OGGETTO n. 6875

Variante cartografica al PTCP/PTPR presentata dal PUG del comune di Quattro Castella (RE) adottato con delibera di Consiglio comunale n. 52 del 10/11/2022. Approvazione dell'intesa sulle modifiche cartografiche al piano territoriale paesistico regionale. (Delibera di Giunta n. 799 del 22 maggio 2023)

PUG di Quattro Castella:
proposta di variante al PTCP e al PTPR
Relazione illustrativa e Valsat

Comune di Quattro Castella - Proposta di aggiornamento della cartografia del dissesto nell'ambito della formazione del PUG comunale, in variante al PTCP della Provincia di Reggio Emilia e al PTPR della Regione Emilia-Romagna.

Fig. 1 - Area n. 1: proposta di aggiornamento della cartografia del dissesto

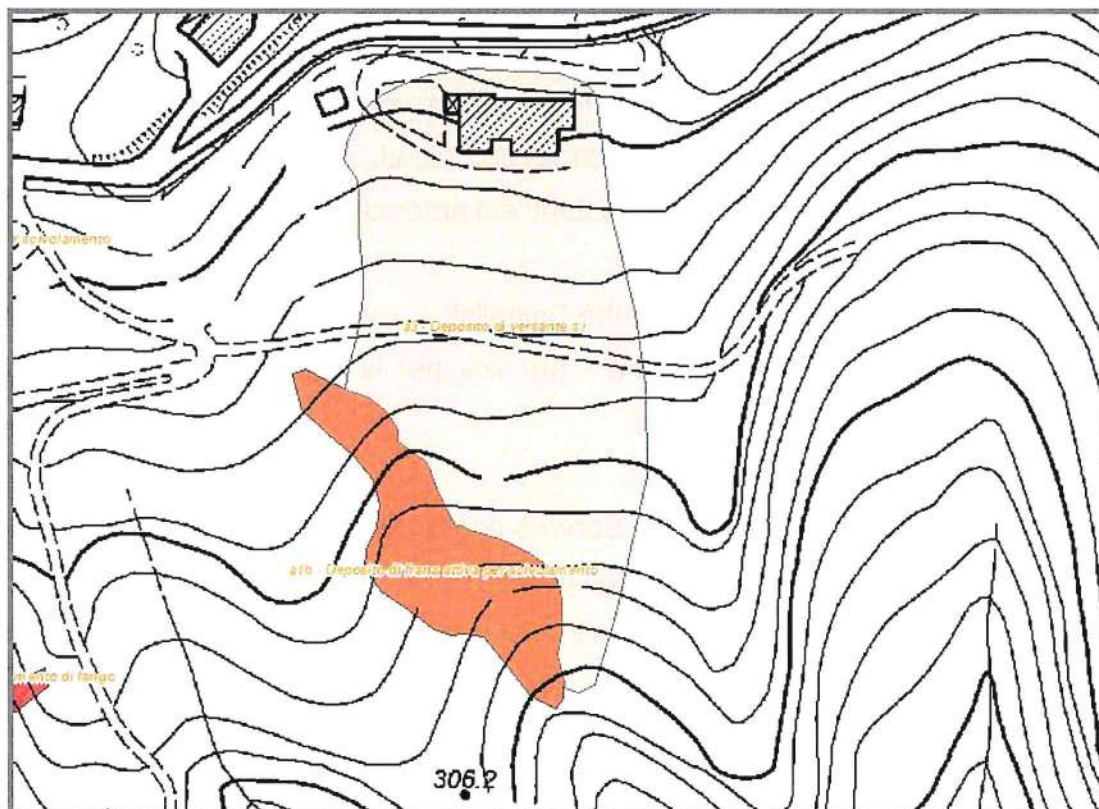
Come sopra accennato, il deposito sul quale è localizzato l'edificio principale dell'Azienda "Le Barbaterre" è classificato come "deposito di versante s.l." nell'inventario del dissesto regionale (all. 1), mentre il PTCP-PAI attribuisce al medesimo deposito la classificazione di "frana attiva" (all. 2). L'area in esame è stata oggetto di specifici studi e di un monitoraggio inclinometrico, messi a disposizione dal Comune e dall'azienda. Le letture dei tubi inclinometrici mostrano una complessiva assenza di spostamenti ad eccezione della porzione più superficiale dell'inclinometro di monte, la cui deviazione può essere riconducibile a interferenze non dovute a dissesto. Il sopralluogo non evidenzia movimenti in atto. I tecnici consulenti dell'azienda agricola indicano i punti precisi di monitoraggio e l'assetto dei drenaggi realizzati per la raccolta delle acque e di come, per evitare l'insorgenza di fenomeni superficiali, questi siano stati convogliati in un impluvio a Est. Viene condiviso dai presenti il perimetro di deposito di versante s.l. già indicato nelle carte regionali (fig. 1).

Fig. 2 – Area n. 2: proposta di aggiornamento della cartografia del dissesto

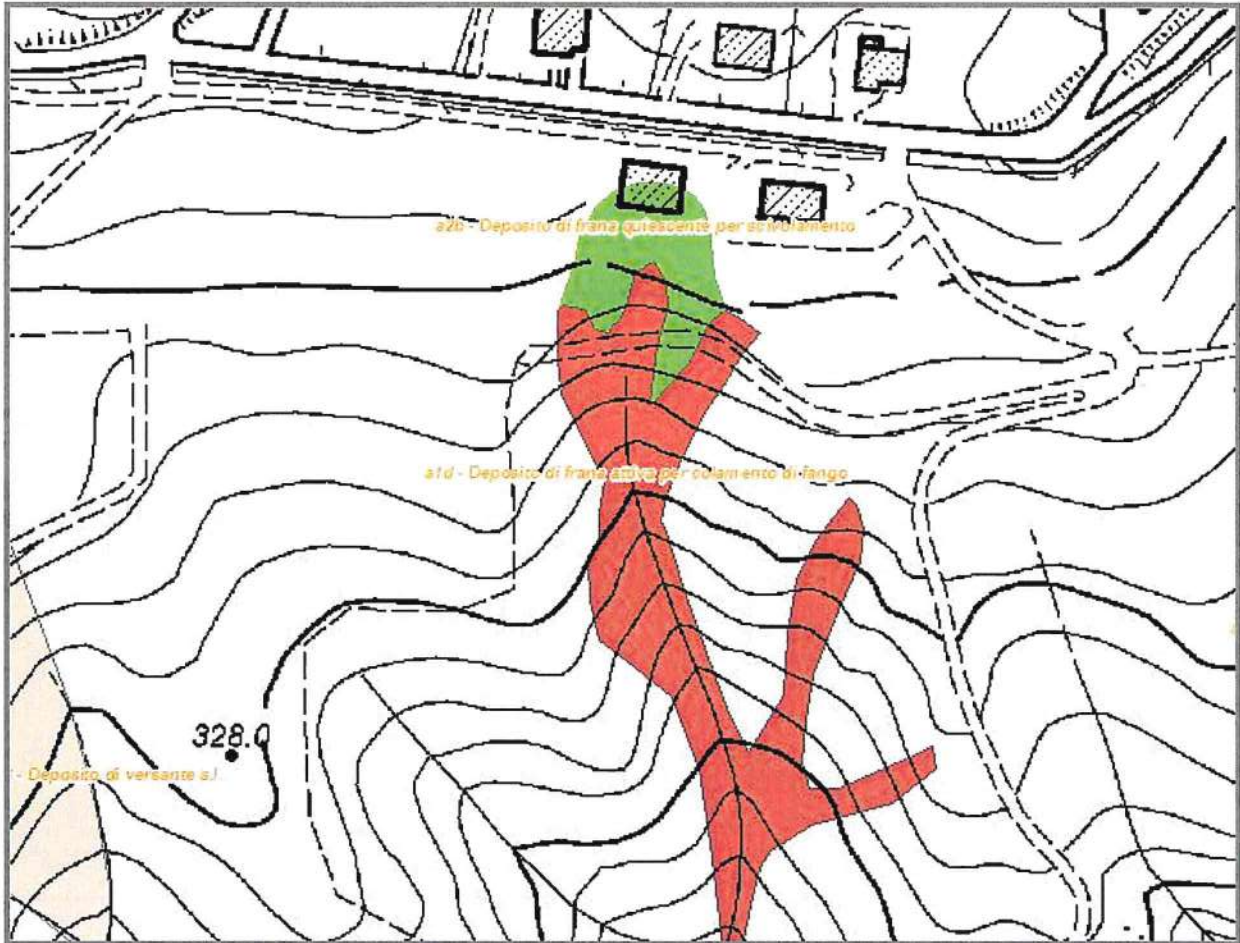
L'area considerata è costituita da un versante costituito in massima parte da terreni appartenenti alla formazione prevalentemente argillosa a tessitura caotica della formazione delle Breccie argillose della Val Tiepido – Canossa (MVT), particolarmente suscettibili a sviluppare frane. E' stata effettuata una ripermetrazione dell'area (Fig. 2), interessata anche recentemente da riattivazioni di frane (prevalentemente colate e scorrimenti) sulla base delle testimonianze dei tecnici presenti e delle foto aeree più recenti disponibili. Di seguito si riporta un'immagine del 2014 tratta da Google Earth.

Fig. 3 - Area n. 3

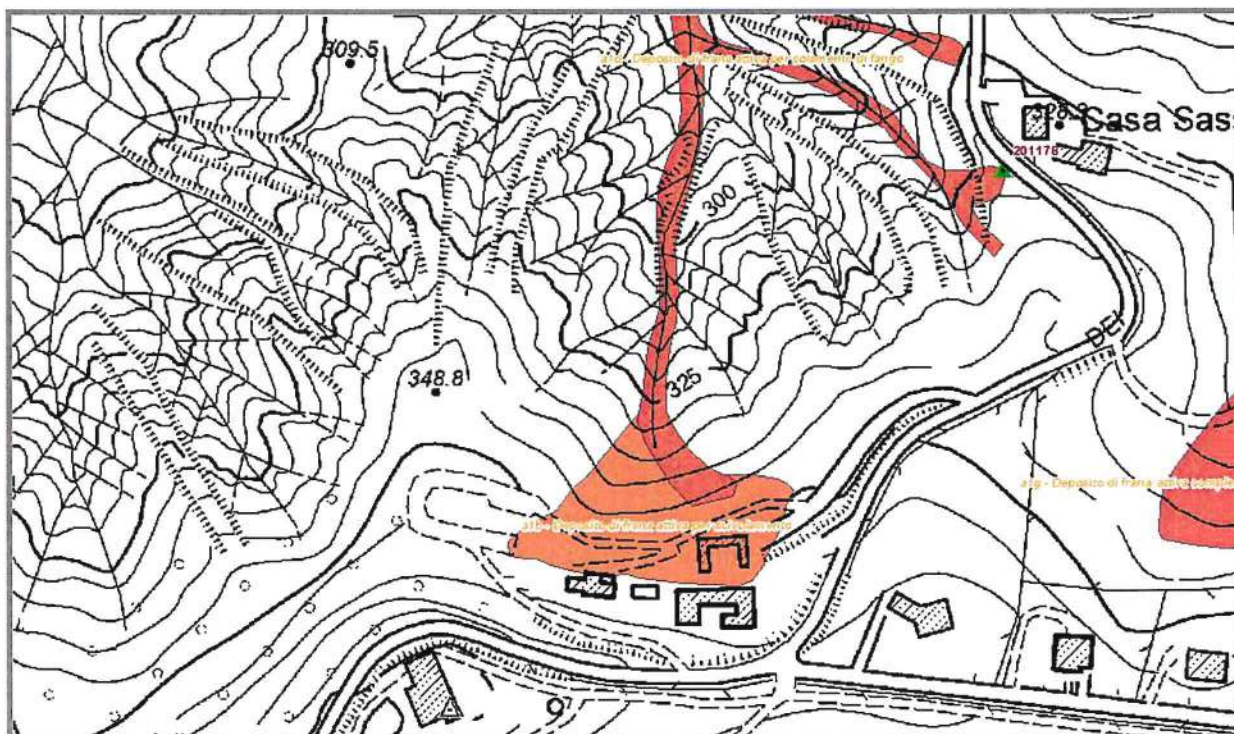
E' stato effettuato un sopralluogo presso gli edifici dell'ex discoteca Los Angeles. Sono stati riscontrati segnali evidenti di movimento in larga parte dell'area e conseguentemente è stata proposta una ripermimetrazione dei dissesti (Fig. 3) che al momento deve essere considerata provvisoria. I terreni interessati appartengono alla formazione prevalentemente argillosa a tessitura caotica della formazione delle Breccie argillose della Val Tiepido - Canossa (MVT) particolarmente suscettibili a sviluppare frane. La parte più meridionale del complesso appare meno interessata, e attualmente esclusa da corpi di frana, ma per una migliore definizione delle condizioni di stabilità sono necessari ulteriori approfondimenti non sviluppati al momento attuale.

Fig. 4 – Area n. 4: proposta di aggiornamento della cartografia del dissesto

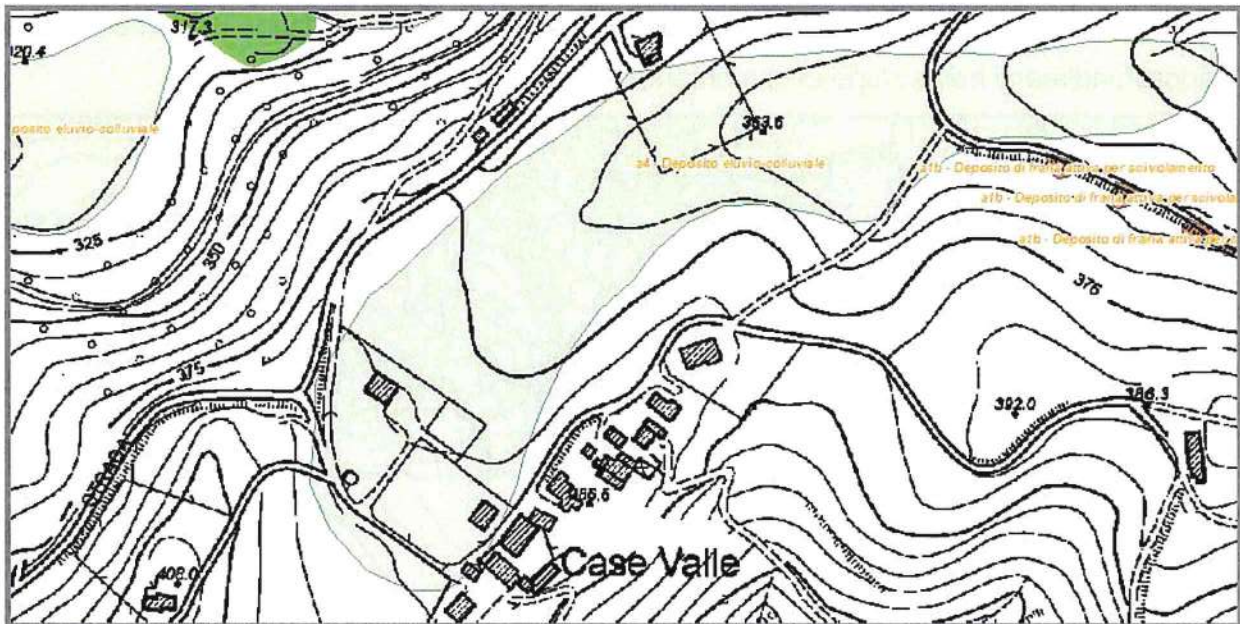
E' stato effettuato un sopralluogo in corrispondenza del vasto impluvio a nord della località Case Valle che è classificato nella cartografia PTCP come interessato da generici depositi di versante. Le condizioni geomorfologiche e di pendenza inducono a riconfermare l'area così come classificata della carta inventario regionale ovvero come deposito eluviale-colluviale (a4) impostato su terreni appartenenti alla formazione epiligure di Pantano (PAT) prevalentemente marnoso-calcareo. Nell'occasione è stata effettuata anche una ripermetrazione del deposito (Fig. 4).

P6
200140

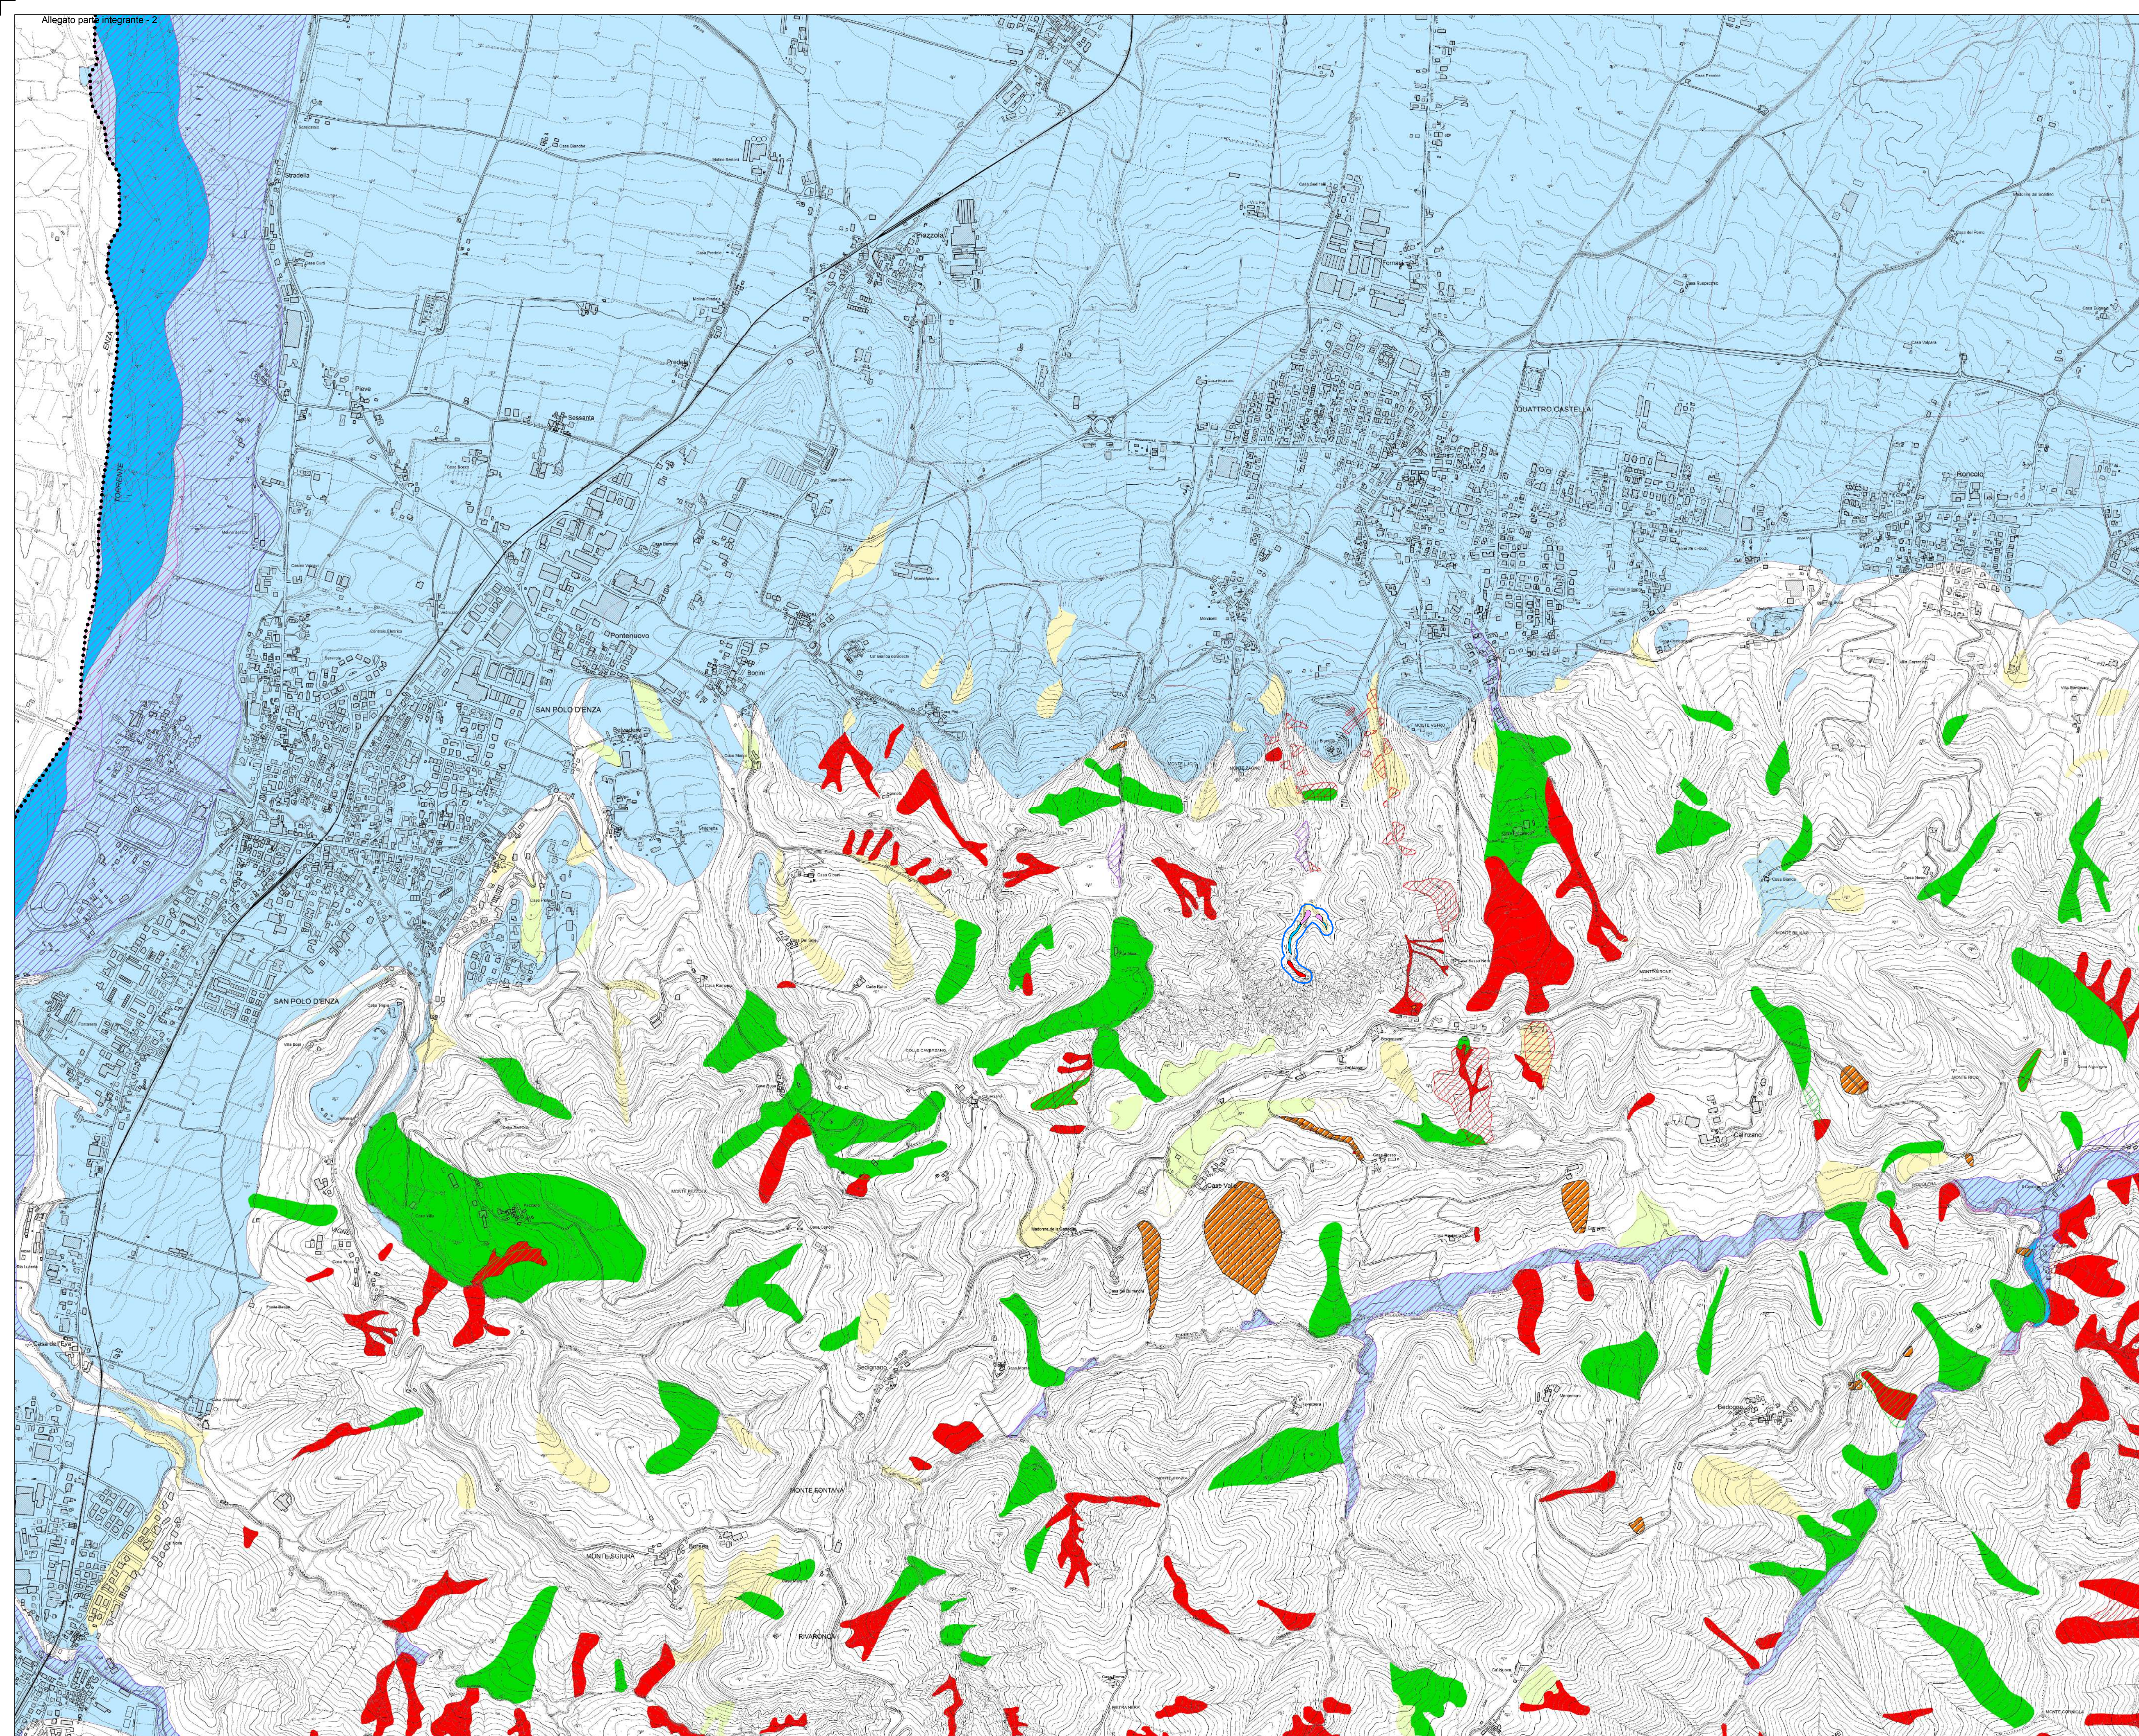
Preso atto della metodologia e dei dati utilizzati per l'aggiornamento cartografico proposto e analizzata la suddetta documentazione, i componenti del Tavolo tecnico provinciale presenti esprimono all'unanimità parere favorevole alle modifiche proposte della cartografia del vigente PTCP (tav. P6 "Carta Inventario del dissesto (PAI-PTCP) e degli abitati da consolidare e trasferire (L 445/1908)") così come rappresentate nelle tavole P6_200140 e P6_200150 allegate al presente verbale.
